关于宁德市古田县黄田镇人民政府 《黄田库区工业集中区日处理 2000 吨工业污水处理厂工程水土保持方案报告表》的公示

水土保持方案报告表

修改说明

古田县生产建设项目水土保持方案专家评审意见表

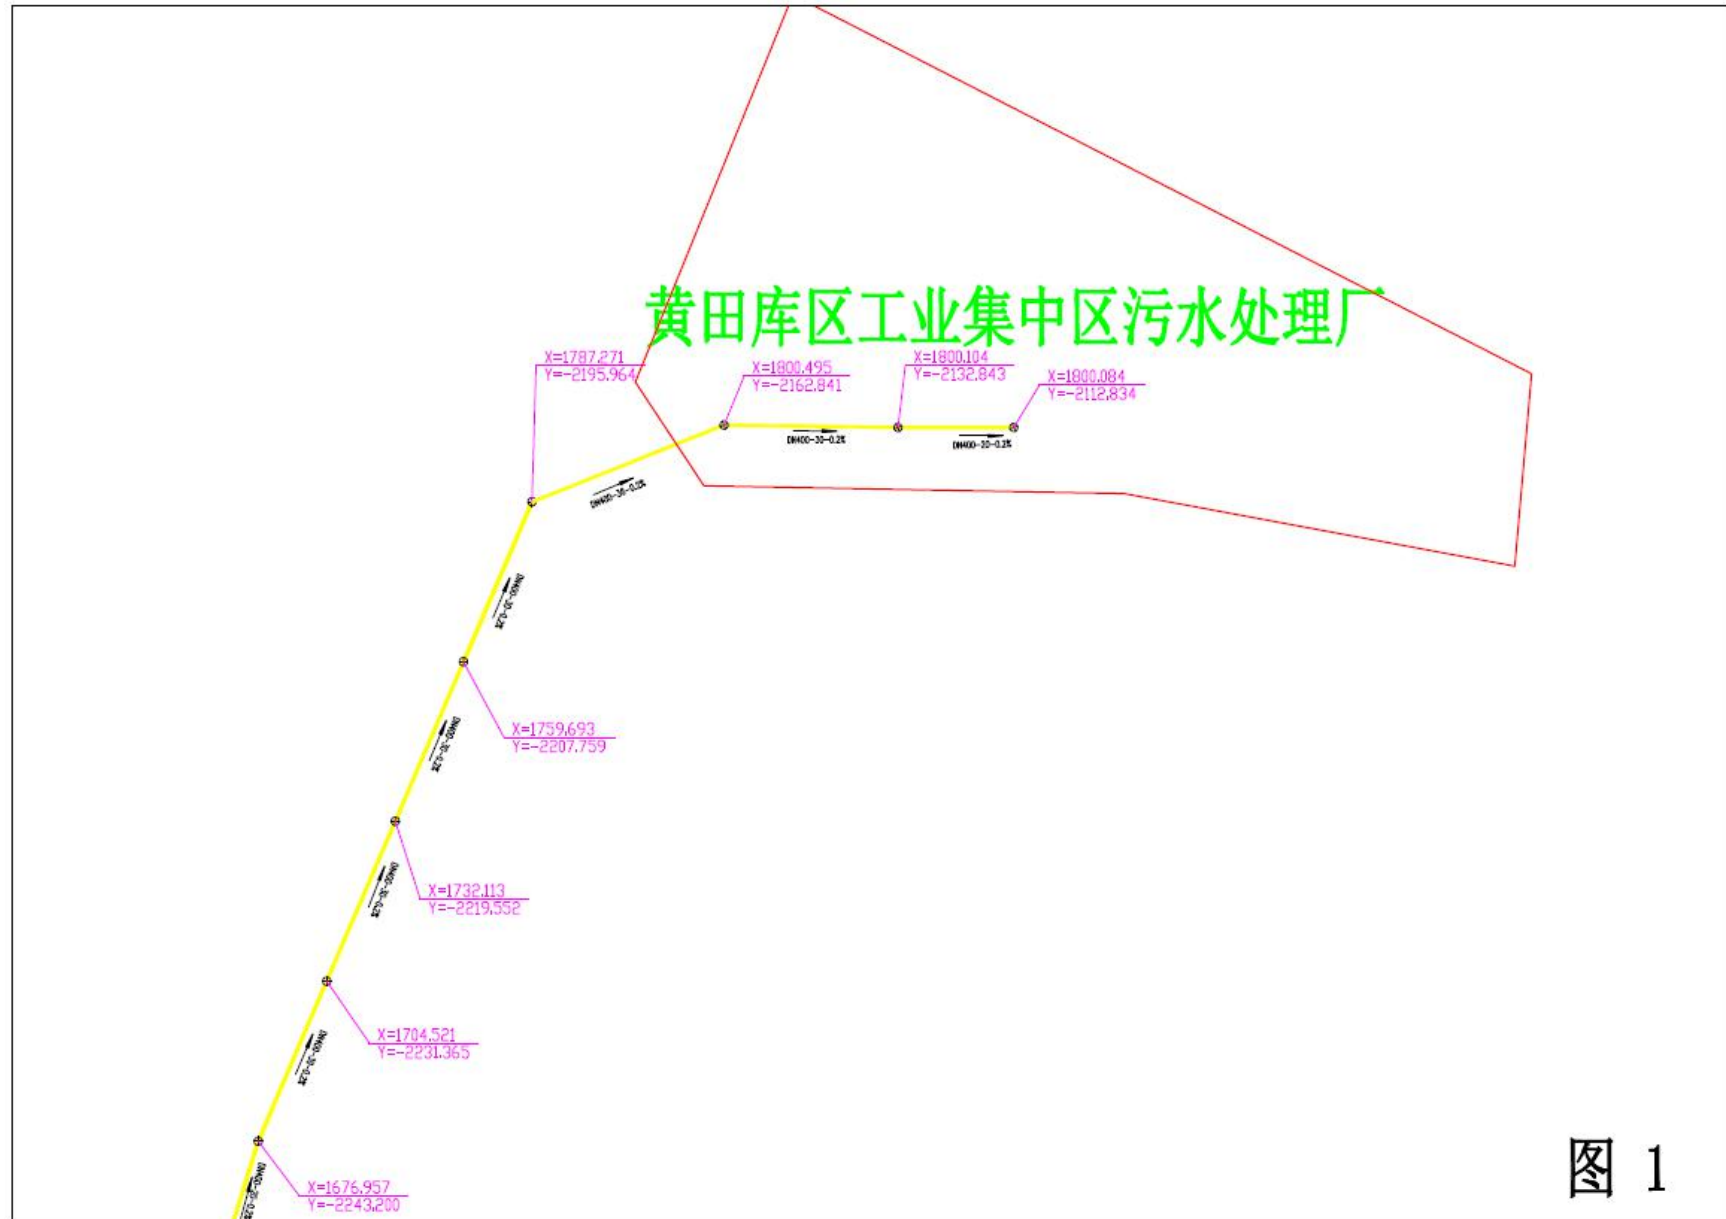
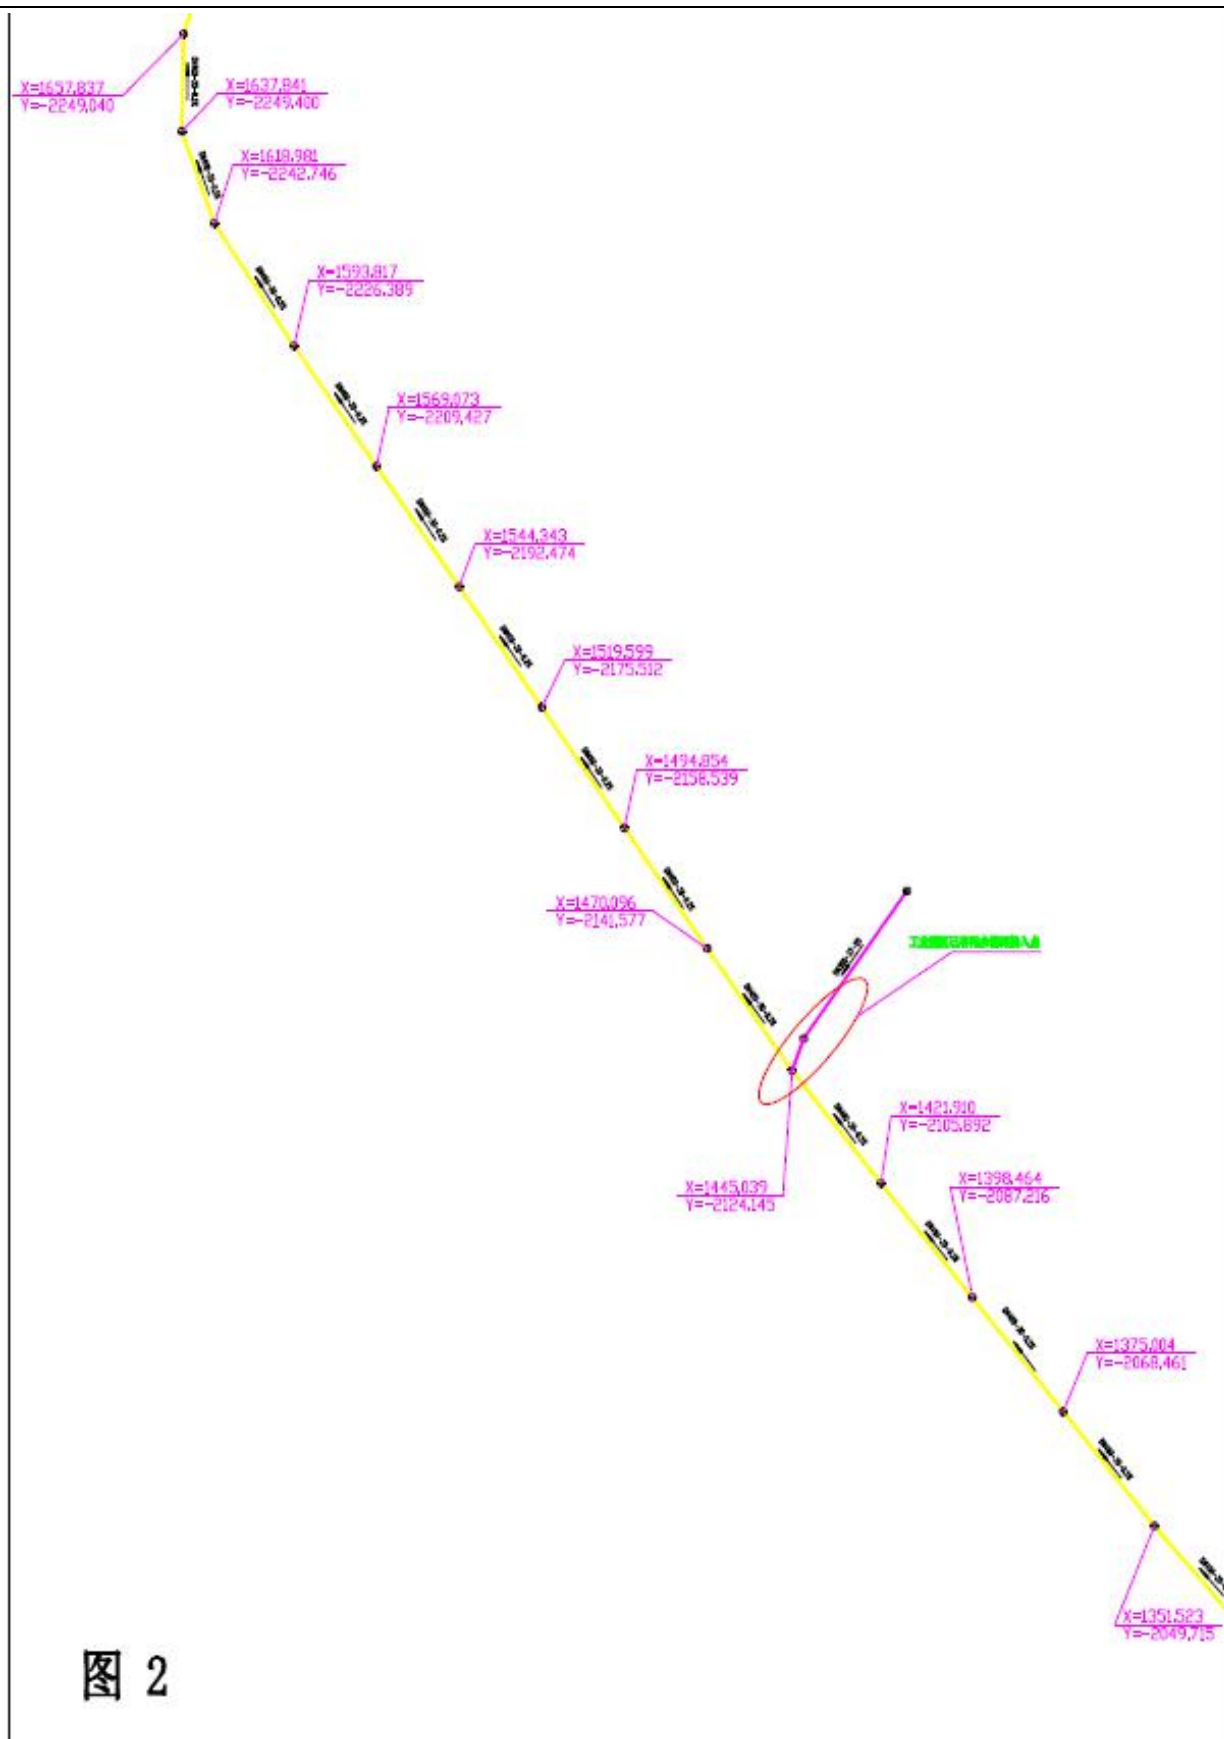
序号	修改意见	修改说明
1	完善编制依据，删除已废止的法规文件、补充新发布法规文件。	P10 已完善
2	完善防治责任范围主要拐点坐标一览表，补充管线临时占地坐标	P13-25 页已补充沿线管线拐点坐标
3	复核水口水库水功能区划分，据此核实项目采用水土流失防治标准	P26 已核实
4	复核土石方平衡量计算，优化平均绿化覆土厚度，管线挖填应有沙垫层，核实相关挖填方量	P6 已复核绿化覆土厚度，P7 已充管线细沙垫层数量，项目土石方量已重新核实
5	复核项目区概况土壤、植被等内容，完善水文情况说明	P29-31 已复核项目区概况土壤、植被等内容，完善水文情况说明
6	根据规范要求补充完善项目水土保持评价内容	P33 已复核完善
7	根据项目建设内容完善水土流失危害分析	P43 已补充完善
8	复核排水沟设计参数取值和计算成果，明确位置及排水去向	P48/49/52 已复核修正
9	补偿费免交只能提出建议，完善水土保持方案的结论	P59/60 已完善结论
10	完善相关附件与附图	附件 6/7 已补充，附图 11/12 已完善标注排水去向
11	报告表中一些文字错误进一步复核。	全文已复核
